平成 26 年度定期監査（工事監査）の結果について（公表）

平成 26 年度定期監査（工事監査）結果報告書

.真和志中学校屋内運動場改築工事（建築）

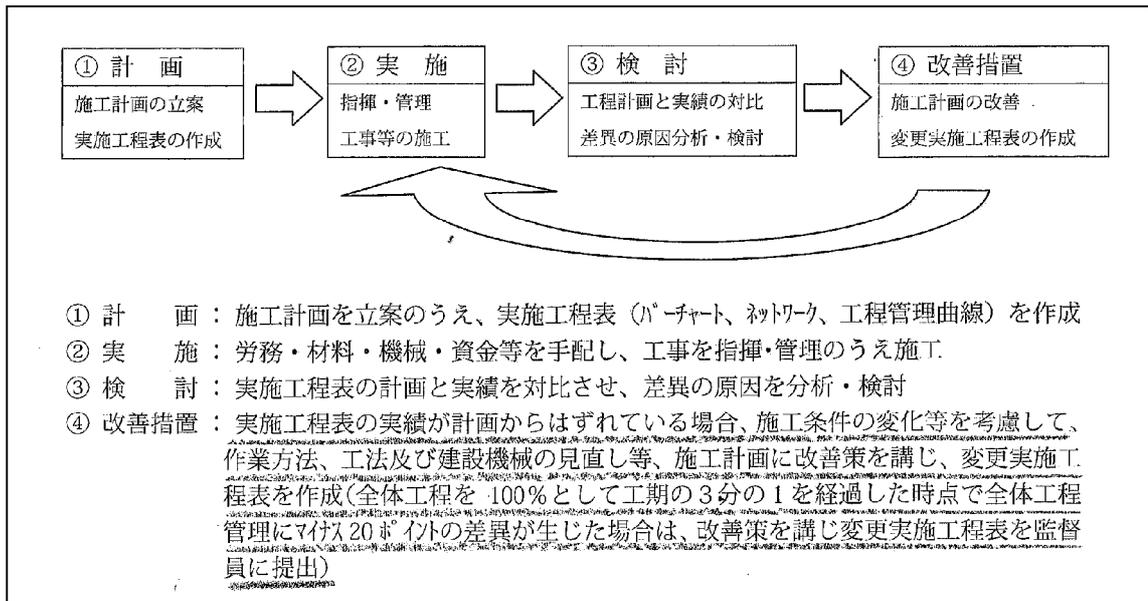
しかし、作業員不足のため予定工期完成が難しい状況下にある。計画出来高 30.57%に対して、実施出来高 28.16%と 2.41%の遅れがある。

また、当初予定の工期（平成 26 年 12 月 26 日）から平成 27 年 3 月 31 日に変更されている。よって、現在計画出来高数値は、30.57%と少ない。

竣工日（期日）からの逆から工程表を作成させ、作業員労務工程（作業員確保）作成など対策が必要と思われる。何%遅れた時に「理由書」又は「変更工程表」を提出させるか明確にされることが望まれる。（要望事項）
